# 改善箇所説明図

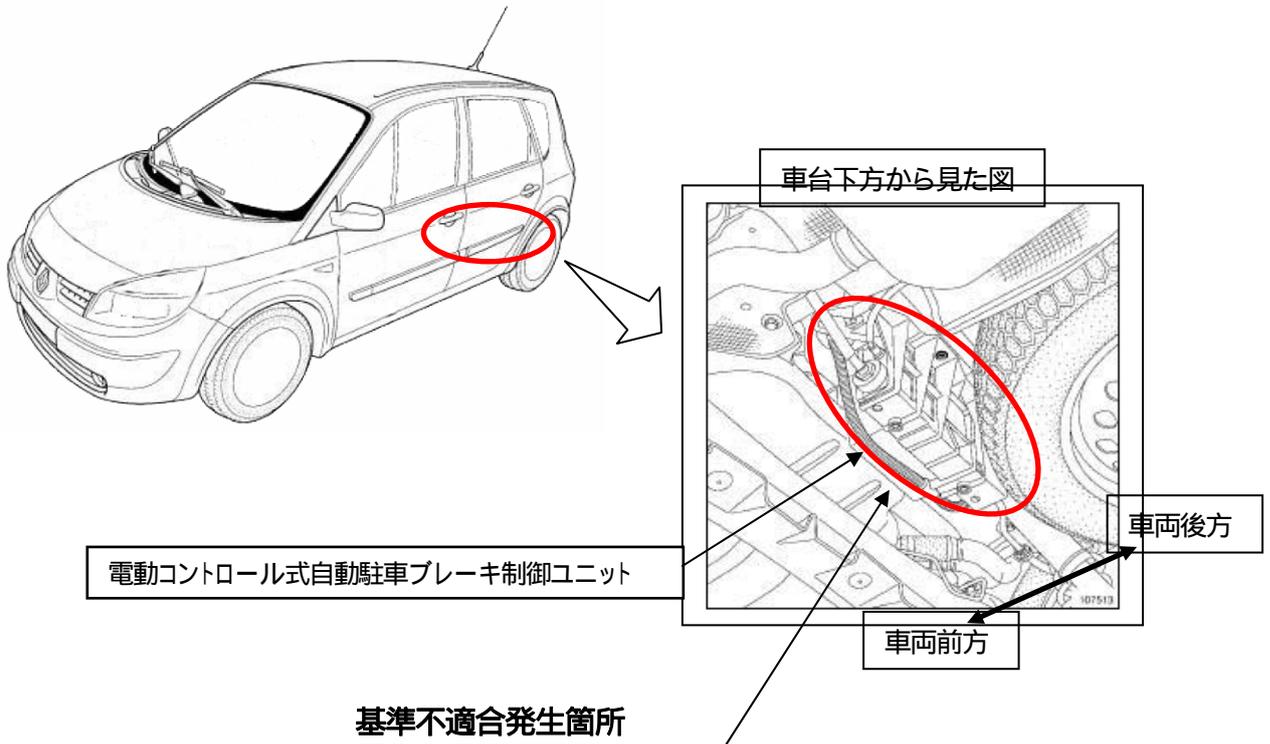
電動コントロール式自動駐車ブレーキ制御ユニットのプログラムが不適切なため、電気配線等の接触不良により ABS コントロールユニット及びインジェクションコントロールユニットの電源供給が途絶えた場合、車両が停車したと誤認識し、走行中に駐車ブレーキが掛かるおそれがある。

全車両、電動コントロール式自動駐車ブレーキ制御ユニットのプログラム番号を確認し、対象のものは対策されたプログラムに書き換える。
